procedura ID_VIP/ID_MATTIM: 12691 denominato "Pitigliano" ubicato nei comuni di Pitigliano (GR) e Sorano (GR) costituito da 20 (venti) aerogeneratori di potenza nominale 7,0 MW per un totale di 140,0 MW con relative opere connesse ed infrastrutture indispensabili.

Modulo per la presentazione delle osservazioni per i piani/programmi/progetti sottoposti a procedimenti di valutazione ambientale di competenza statale

OSSERVAZIONE n. 1. Mancata consultazione della Soprintendenza Archeologica Belle Arti e paesaggio per la Provincia di Viterbo e l'Etruria meridionale.

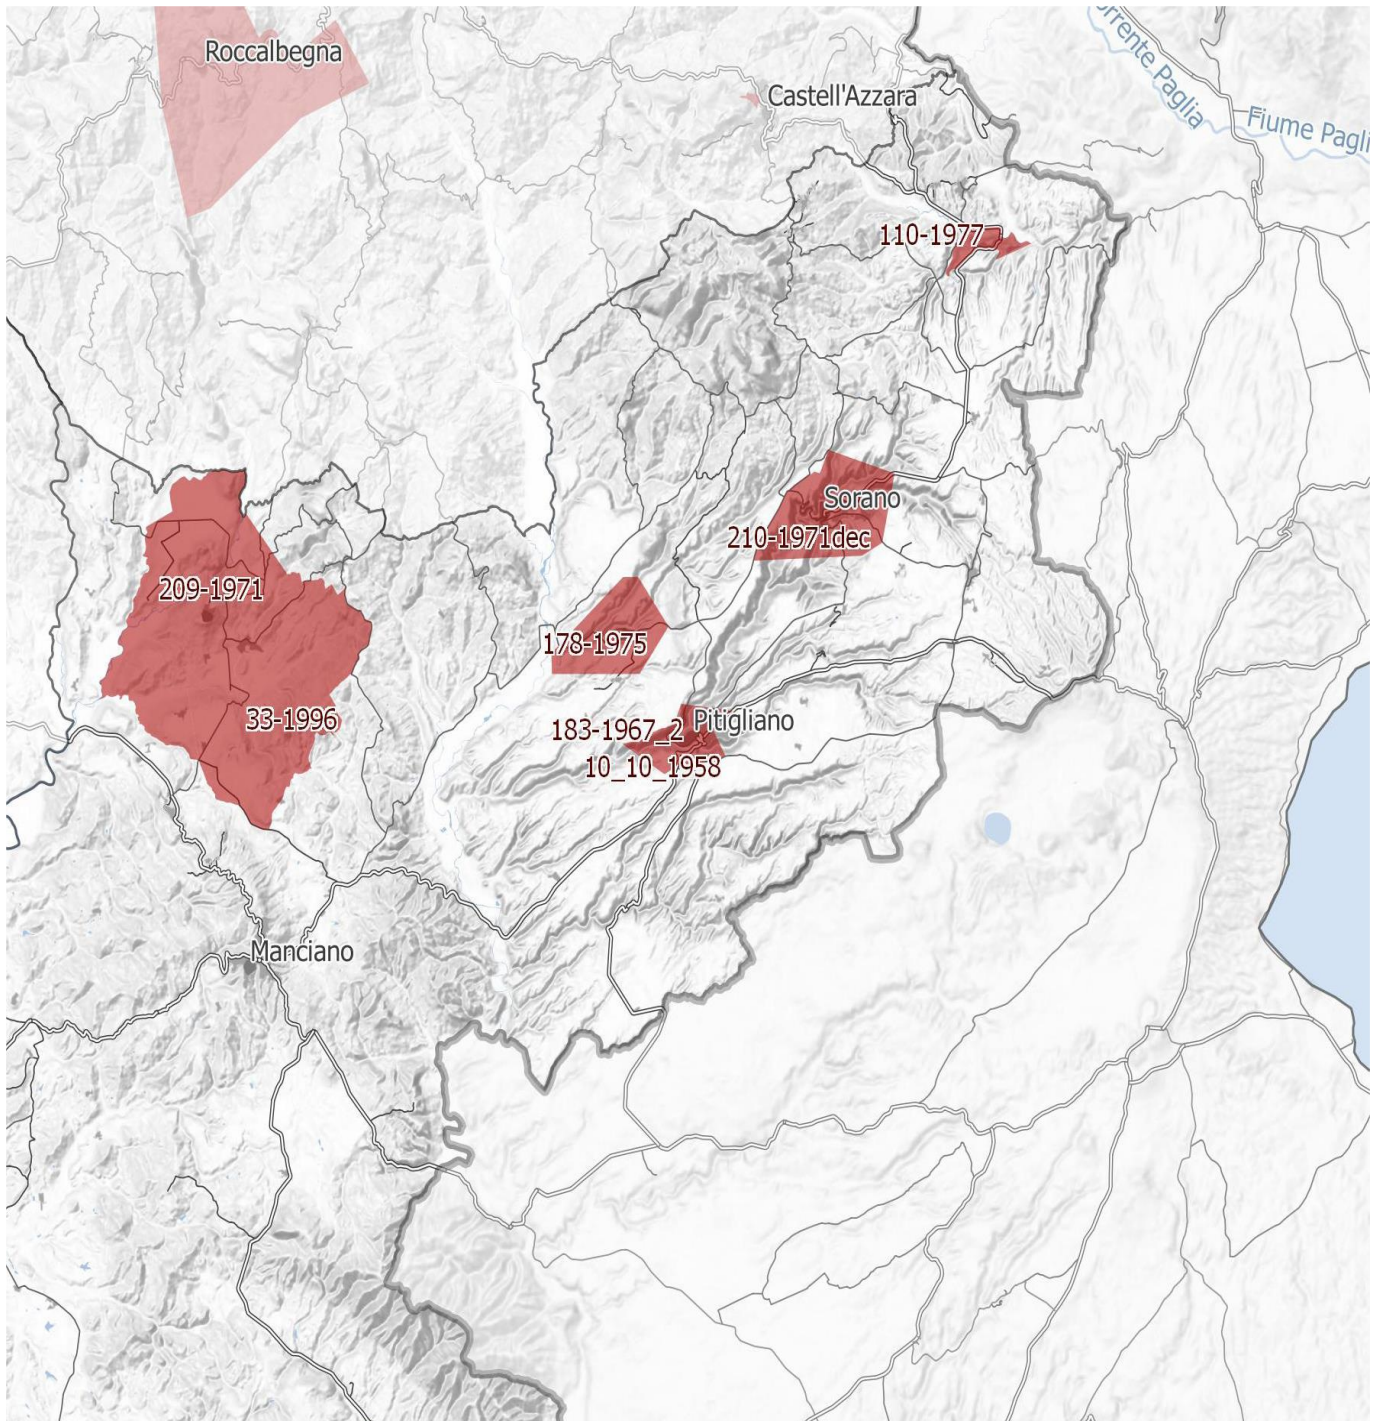
IMMAGINE n. 4 Si evidenzia che i tre aerogeneratori WTG 07, WTG 08 e WTG 09 impattano con il vincolo paesaggistico di notevole interesse pubblico del Centro Storico di Sorano. Il WTG 07 si troverebbe a 2828 m, WTG 08 2504 e WTG 09 2990. Il cavidotto dell'impianto invece impatta in buona parte del Vincolo paesaggistico ex art. 136 del CBC del Centro Storico di Pitigliano.

IMMAGINE n 5. Mappa eolici elaborata dall'Associazione Amici della Terra. La mappa evidenzia il cumulo degli impianti tra Lazio e Toscana.

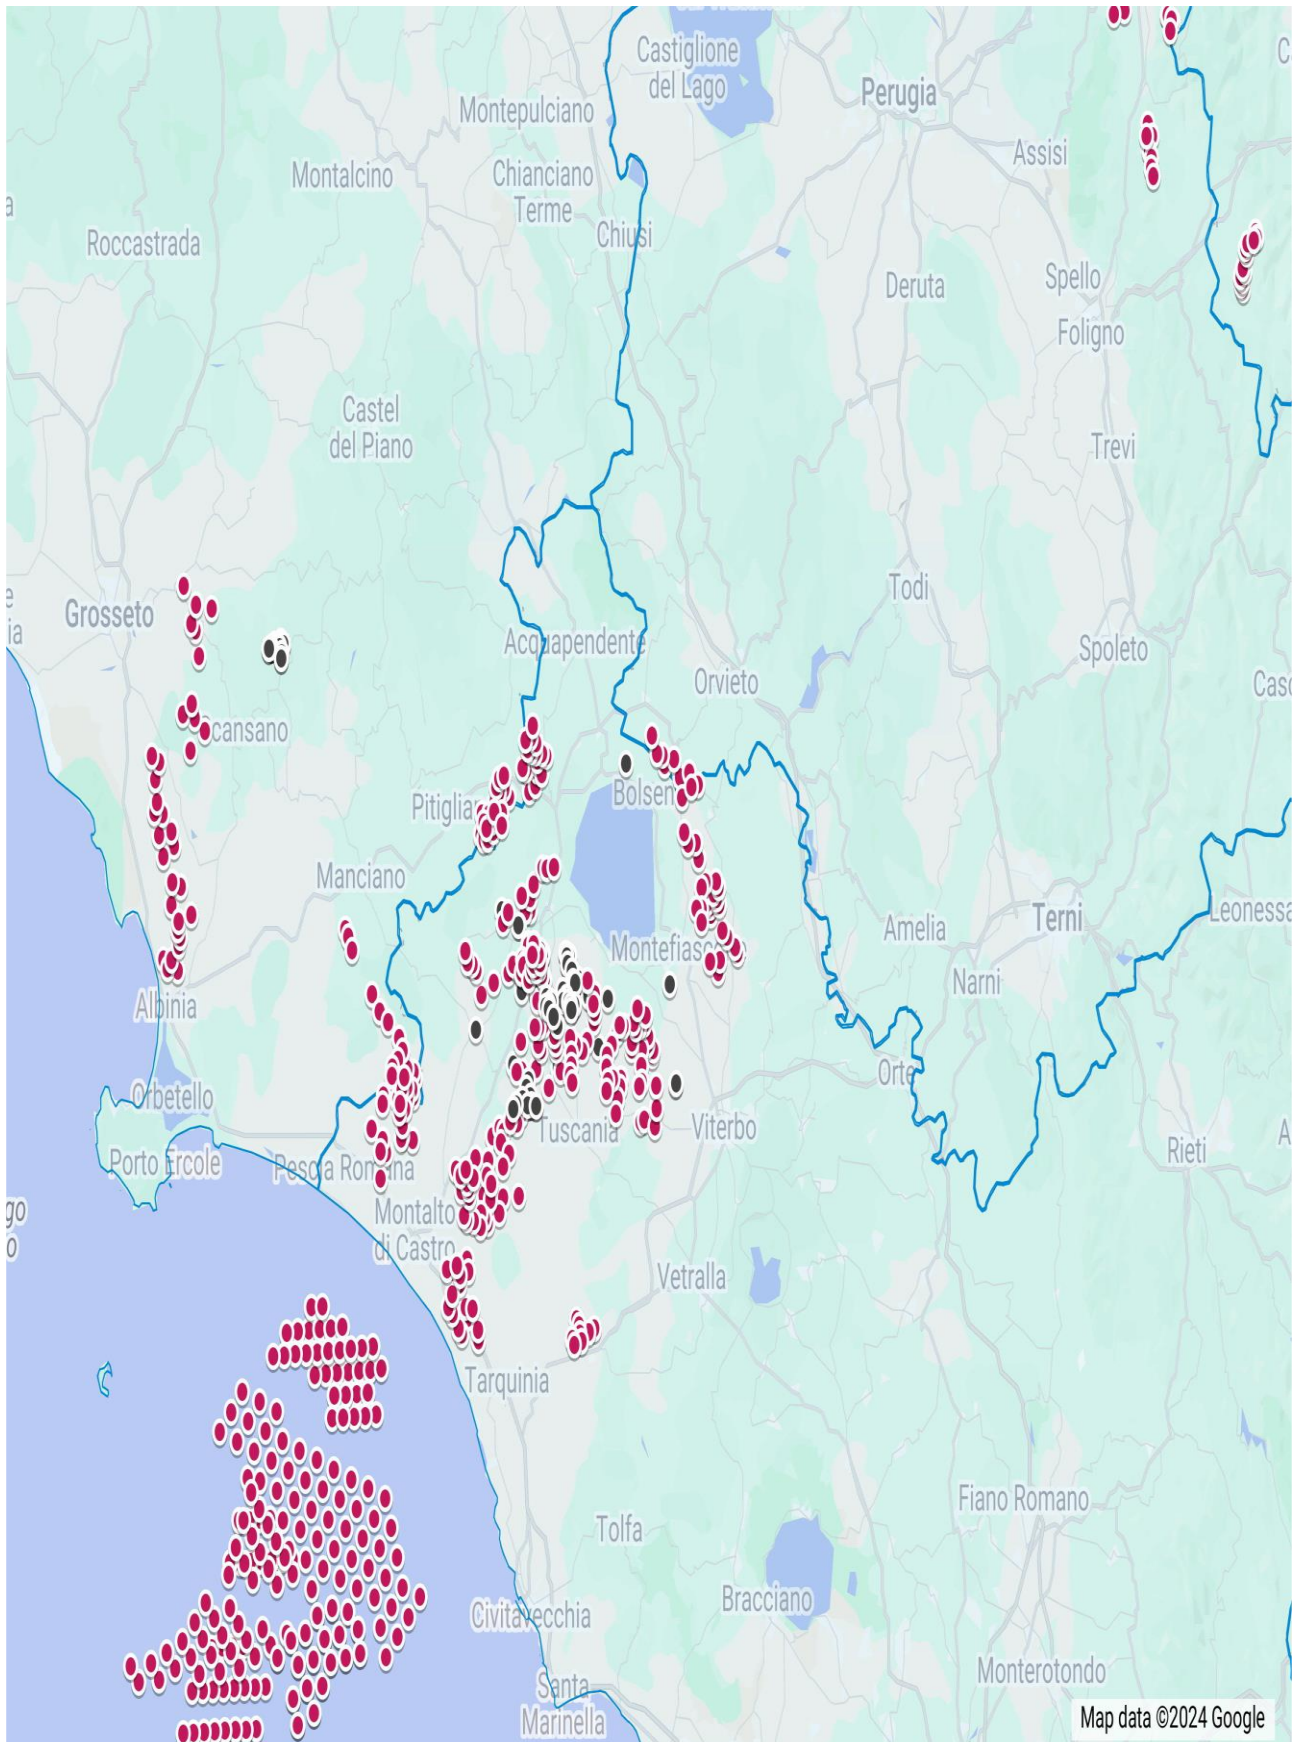
Riguardo al cumulo degli impianti FER, le mappe prodotte dalla proponente riguardano, come già evidenziato, soltanto una parte molto piccola degli impianti FER dell'area intermedia e vasta e in particolare di quelli eolici che contribuiscono a creare un notevole cumulo e la saturazione del territorio tosco laziale. Riguardo al cumulo dei soli impianti eolici si riporta la mappa dell'intervisibilità degli impianti eolici elaborata dall'Associazione nazionale “Amici della Terra”.

Se agli impianti eolici rappresentati qui sopra che non comprendono sia l'impianto eolico Pitigliano e le altre 14 pale del progetto eolico in verifica amministrativa sempre nel territorio di Pitigliano si aggiungono i migliaia di ettari (7000 fin'ora) di territorio occupato dagli impianti fotovoltaici e agrivoltaici e dalle altre tipologie appare chiaro il numero spropositato degli impianti FER nella bassa toscana e nella Tuscia.
